**Modulo per la presentazione delle osservazioni per i piani/programmi/progetti sottoposti a procedimenti di valutazione ambientale di competenza statale**

ID: Codice procedura (ID\_VIP/ID\_MATTM):10844

Impianto per la produzione di energia elettrica da fonte eolica, costituito da 6 aerogeneratori della potenza complessiva di 37,2 MW, un sistema di accumulo da 25 MW e relative opere connesse in località "Rempillo" nel comune di Pitigliano (GR).

Immagine n. 5 Intervisibilità degli impianti eolici della provincia di Viterbo anche in quella di Grosseto, in particolare nel pitiglianese.

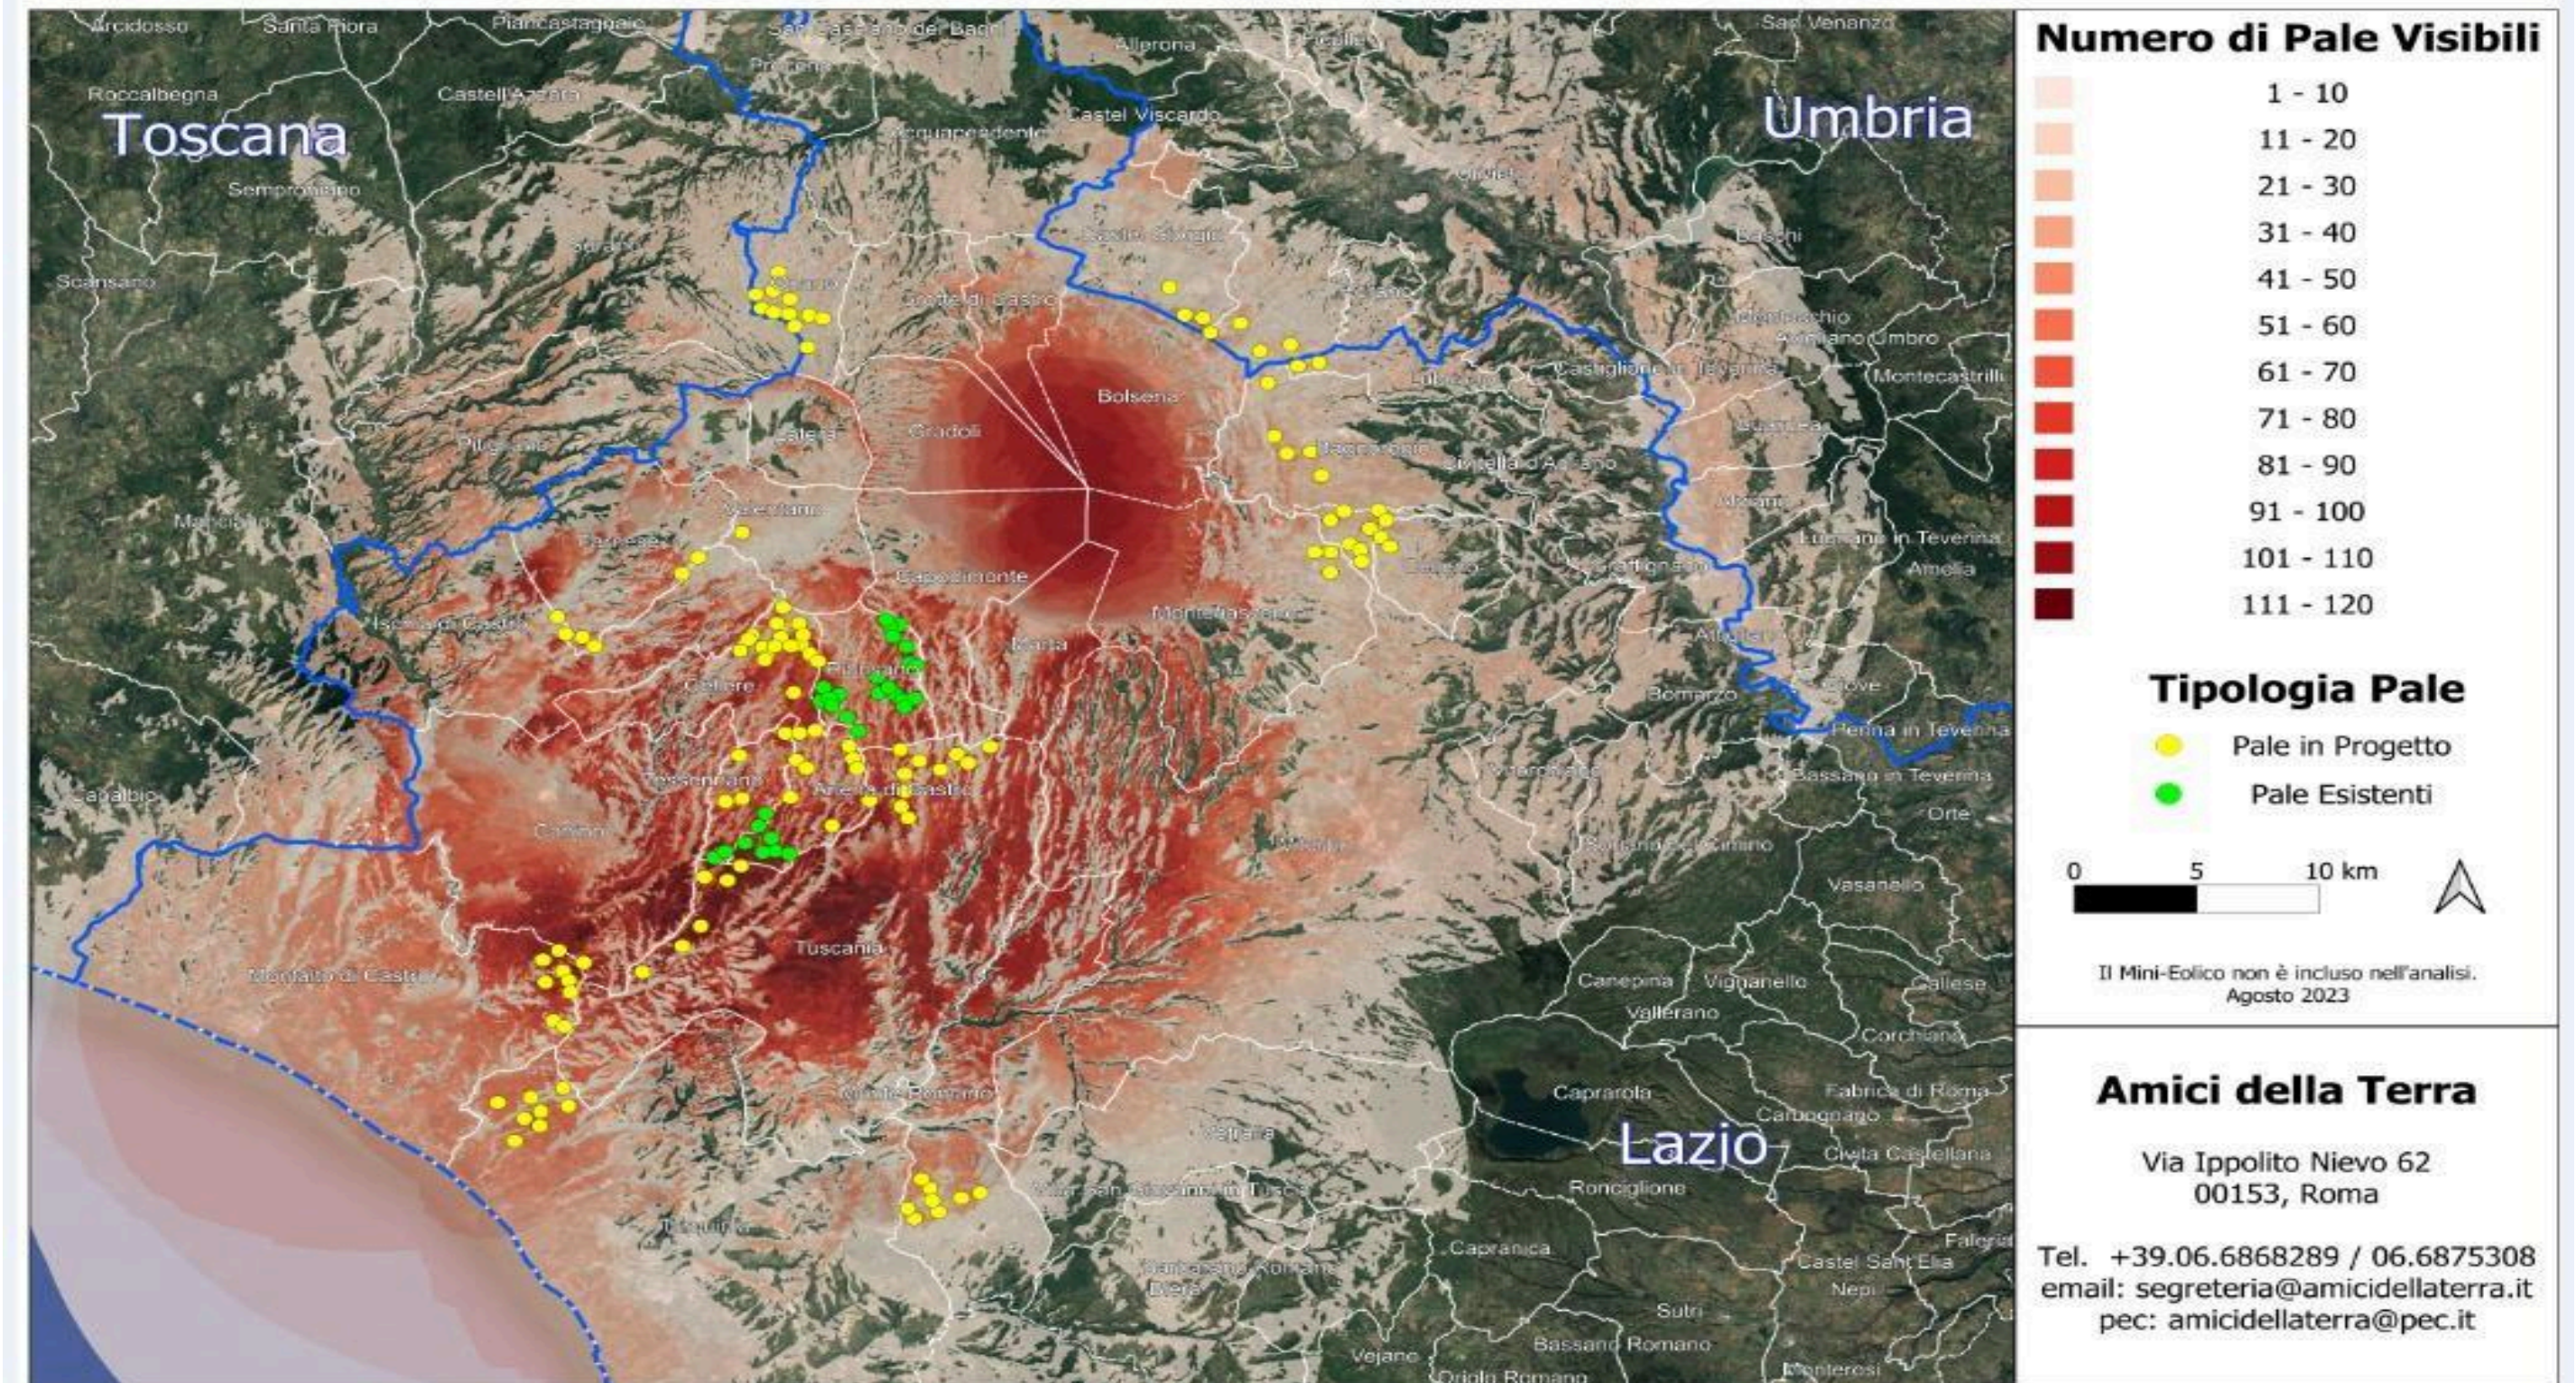
Quindi anche la Regione come Ente deputato dalla normativa nazionale a legiferare sulle aree idonee e non idonee si è espressa riguardo al fatto che abbia assolto ai doveri e alle quote stabilite dal PNIEC e in ambito regionale la provincia di Viterbo è stata quella con il più alto tasso di impianti FER tra tutte e quindi ormai satura ed il cumulo degli impianti FER installati, autorizzati e in progetto rappresenta una elevata criticità per la sostenibilità ambientale di ulteriori eventuali iniziative. L'impianto eolico " Rempillo" pur essendo "esterno al confine provinciale e regionale ma nelle sue immediate vicinanze ( a soli 100 metri i primi due aerogeneratori) oltre ad impattare sul territorio e sulle economie di tre Comuni del Lazio ( Farnese, Valentano e Latera) si trova nelle fasce di rispetto dei Beni di notevole interesse pubblico come si è evidenziate nelle Osservazioni nn. 1 e 2 e crea anche degli impatti negativi anche sui beni naturalistici come verrà dettagliato nell'Osservazione n. 4. Inoltre andrebbe a sommarsi al già enorme cumulo di impianti eolici e fotovoltaici e geotermici che già creano una elevata criticità ambientale nella provincia di Viterbo e interferiscono anche con il territorio toscano come si può vedere dalle immagini nn. 4 e 5 dell'Allegato n. 1.
